福島第一原子力発電所における高レンジモニタリングポスト8の指示計の修理について

図1. 設備概要図（高レンジモニタリングポスト8）

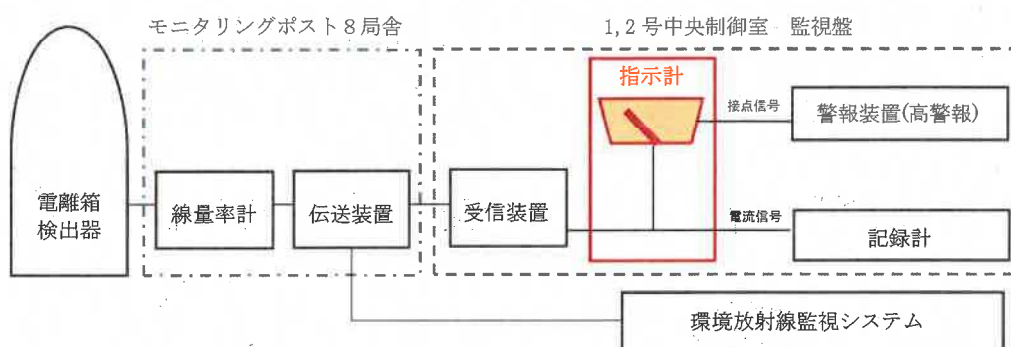
図1に設備概要図を示す。当該指示計は、原子力災害対策特別措置法に基づき原子力防災管理者が通報すべき事象等に関する規則(以下、「通報事象等規則」という。)に定める「確実に警報を発する性能＝警報装置」と「確実に記録される性能＝記録計」に対し、下記のとおり構成となっている。

以上のことから、通報事象等規則に定める性能に対し、指示計は表示器（演算機能なし[警報装置への接点信号あり]）として位置付けられる。また、記録計および警報装置(高警報)には不具合はなかったことから、通報事象等規則に定める性能に影響を及ぼすものに該当しないと考える。

今回、指示計に対し実施した修理の内容は、指示計の目盛の調整であり、警報装置および記録計の不具合は確認されていない。そのため、指示計が内蔵する機器の交換は実施しておらず、通報事象等規則に定める機器の交換または更新に該当しないと考える。
